第 65 回 高輪築堤調査・保存等検討委員会【全体会】

「5・6 街区の高輪築堤跡の文化財的価値及び保護措置について(5)」に対する 当社の見解について

「国際交流拠点・品川」における高輪築堤等の価値・あり方に関する有識者検討会議（第19回）

○デッキ部断面イメージ(A-A断面)

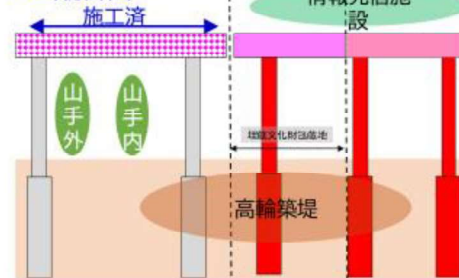
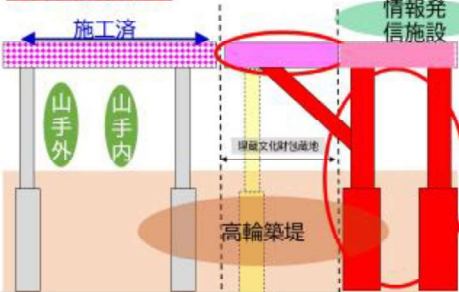
6街区南部の当社開発エリア内において、第8橋梁部北横仕切堤を含む範囲を現地保存するよう、歩行者デッキの構造計画等を変更

合理的な経済設計により高輪築堤部も含めて杭打設予定

高輪築堤への支障を避けるため、特殊な構造架構
 ➢ 同規模建物に比べ杭・基礎・鉄骨サイズアップ
 ➢ 情報発信施設の整備範囲の見直し

○第8橋梁部の北横仕切堤の検討結果(支障回避)について【第23回高輪築堤調査・保存等検討委員会資料より一部加筆】

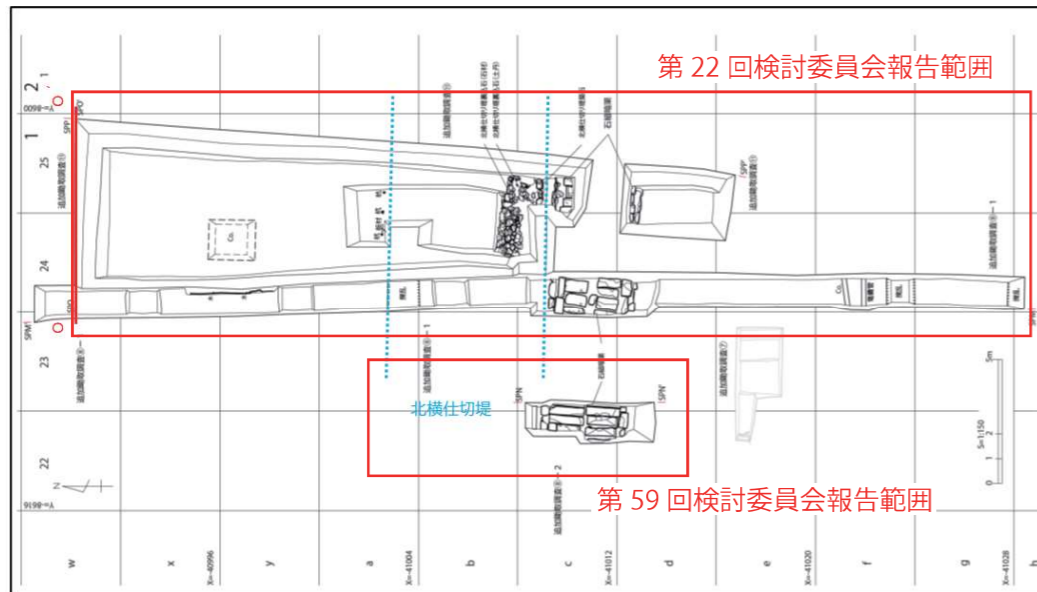
・6街区南部については、これまでの調査成果をとりまとめ、築堤部と第8橋梁北横仕切堤との関係を把握するとともに、第7・8橋梁横仕切堤における位置づけを明らかにする手続きが必要である。今後は本委員会においてそうした手続きを経て、6街区南部の遺構の構成要素と開発計画の関係を確認することとしたい。

記録保存調査箇所及び仮橋脚施工箇所へ杭の打設位置を変更

今後の計画において掘削は行わない

5街区建物部(50m)と5・6街区間(50m)において、築堤部100m以上を現地保存をした場合の開発計画
 (※車路の位置について、6街区への接続位置を変更し再検討を実施)

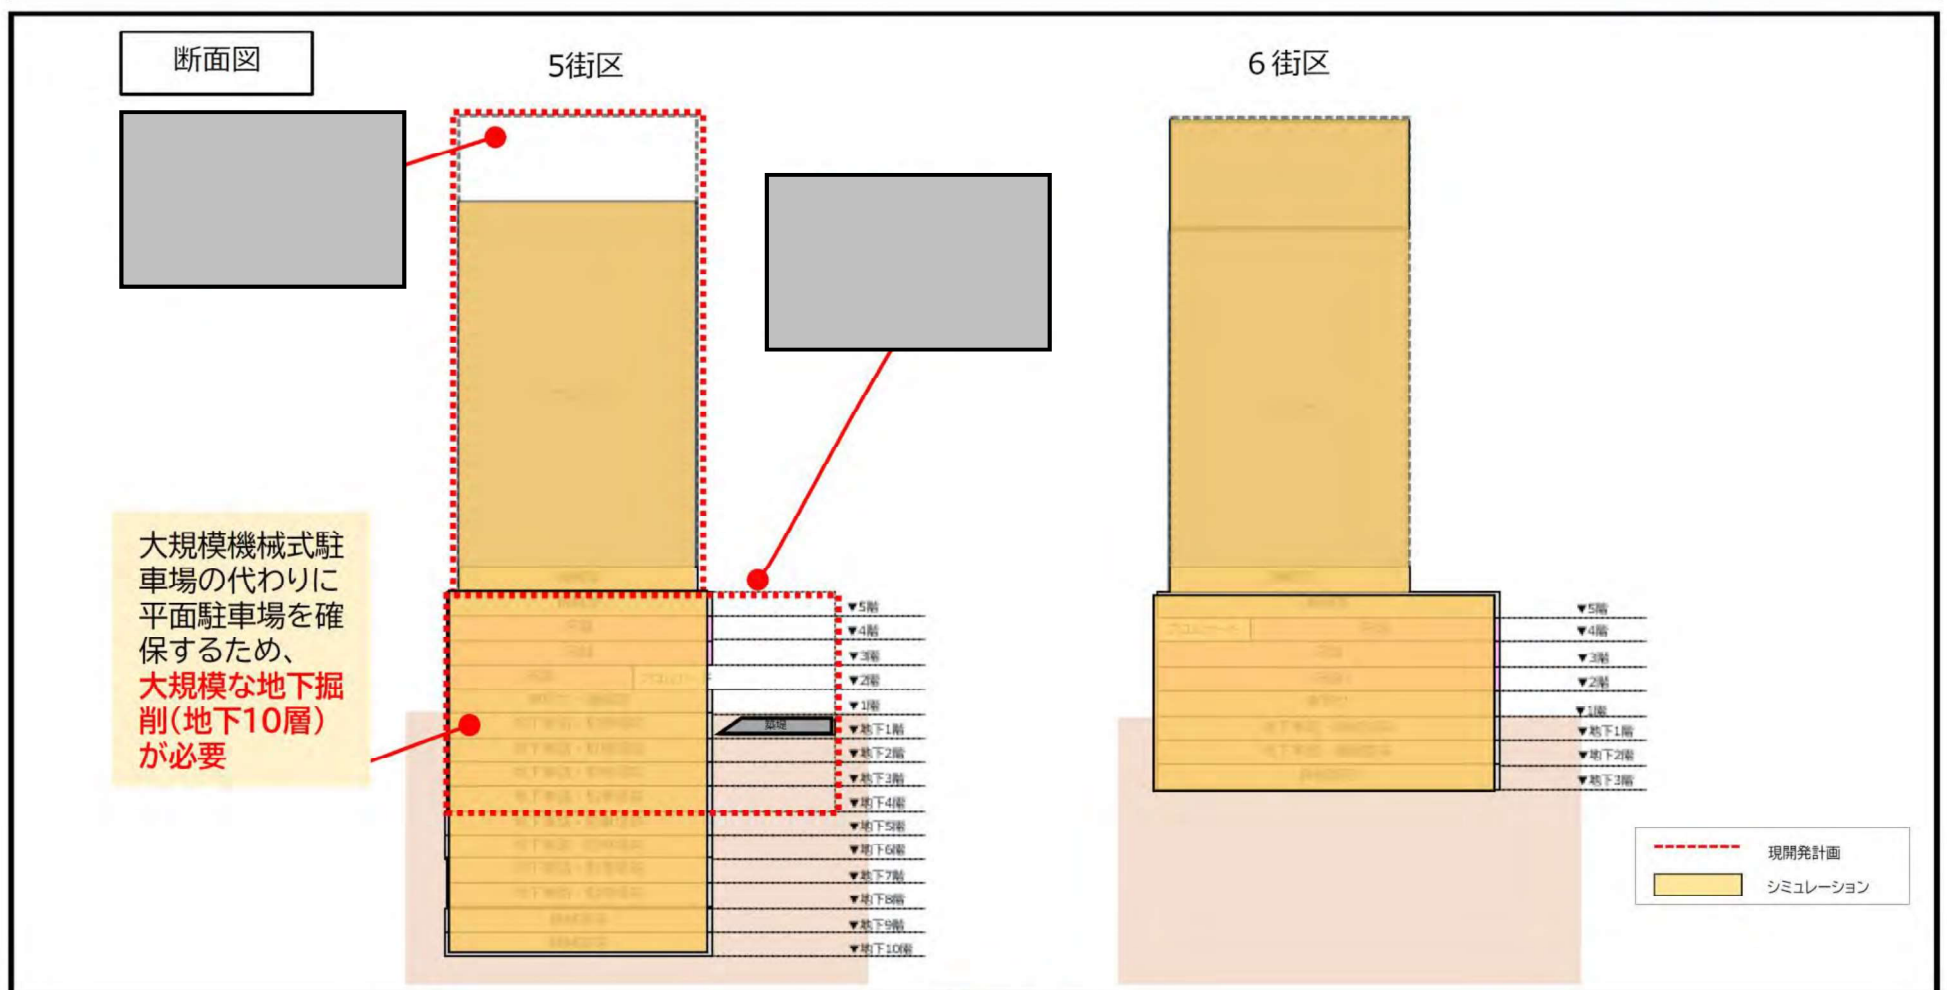
(4)5街区での築堤部100m以上の区間の現地保存、6街区での築堤部100m以上の区間、5・6街区間の現地保存に加えて、5・6街区全体すなわち5・6街区にまたがる5・6街区間も含めた、築堤部100m以上の区間の現地保存を前提にした、具体的な開発計画を検討すること。

- ・線路直下における地下車路設置に伴う大規模掘削や、開発計画として約**2,000~3,000億円程度の価値棄損**
- ・日本の社会課題解決に向けた「**三本柱(人材叡智・医療・水素 GX)**」の実装が困難
- ・車両動線上で交錯部が生じ、**安全面に課題のある建築計画**

②高さ方向や構造的な制約条件

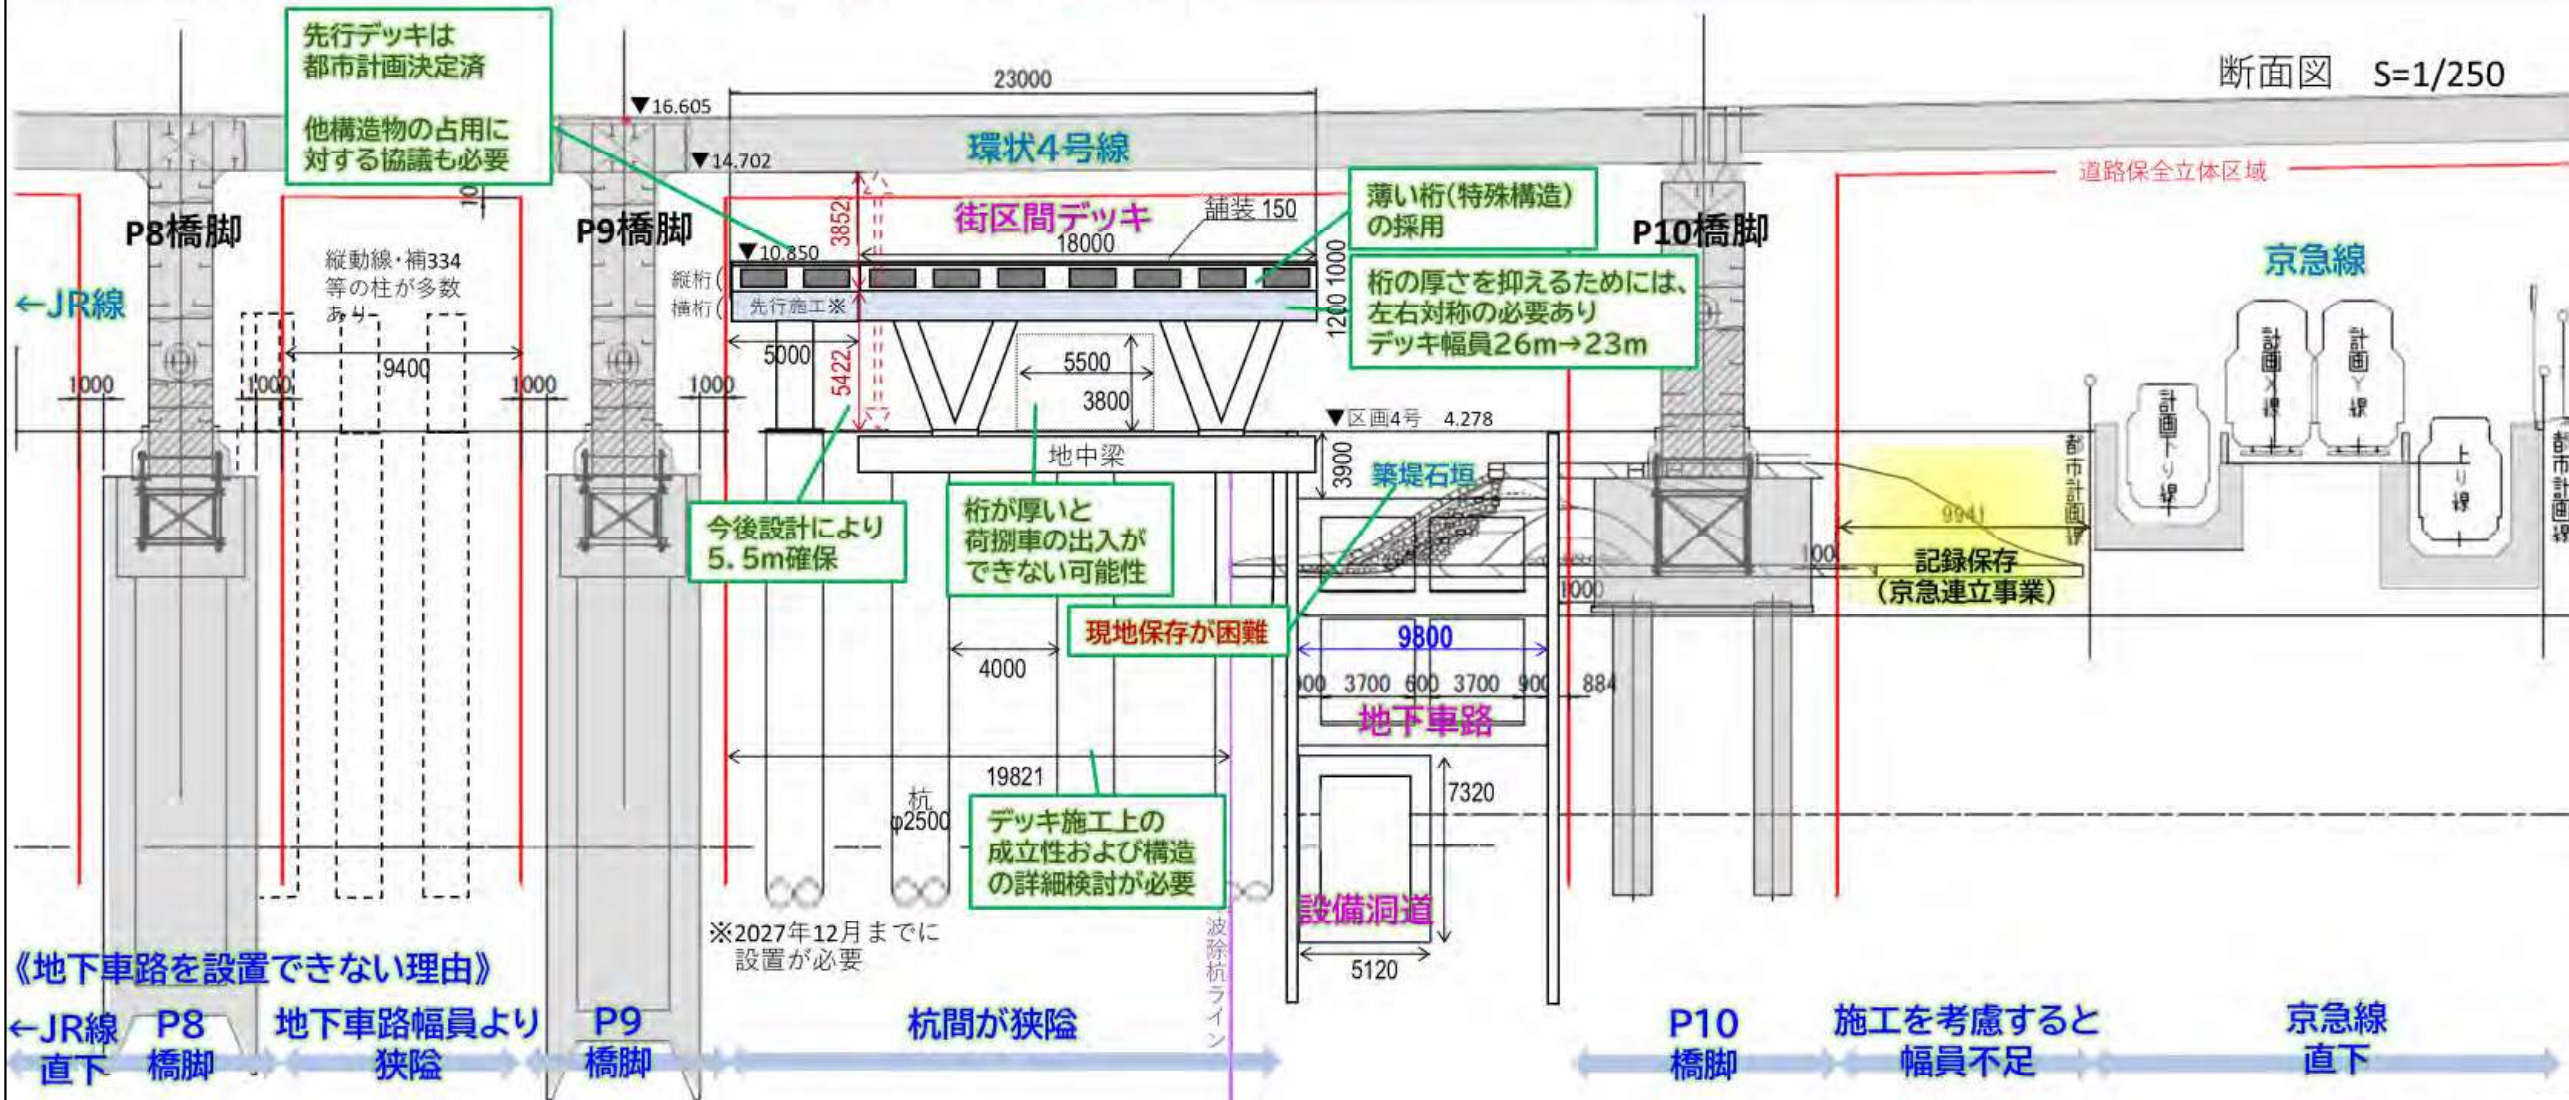
(7)5・6街区間の現地保存について今後さらに検討を行うこと。

- ・環状4号線はTP16.605、デッキはTP10.850、地上(区画道路4号)TP4.278、道路空頭5.5m(港区の過去指導による)
- ・デッキの縦桁の特殊構造採用(※3~4街区間デッキはスパン24mで厚さ1.8m→5~6街区間デッキはスパン40mで厚さ1.0m)
- ・デッキの横桁の厚さを抑えるためには、左右対称とする必要がある
